排水弁について

排水弁は下記の通りモデルチェンジしております。

①第一世代

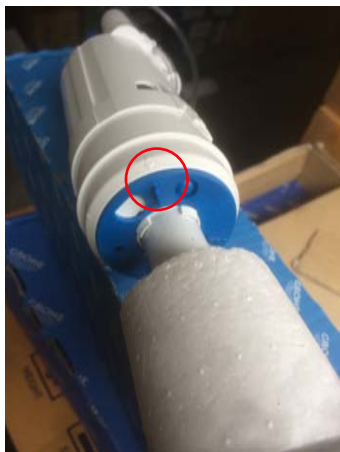
- ・排水弁の受け部品もそれぞれ仕様変更していますので排水弁を別世代品に交換の際は同時の取り換えてください。
- ・第一世代は排水弁の受け部品に向きがあります。(「Front」と刻印のある方が前) それ以外は向きの指定はありません。
- ・第二、第三世代に取り換える場合、組み付け前に排水弁の排水量の設定を行ってください。下記の所定に位置で設定可能です。青いディスクを回して「9L」を矢印の位置に合わせてください。

- ・第三世代のみ、チューブの色も緑→青に変更されております。フラッシュパネル裏面の突起口の緑の箇所に接続してください。
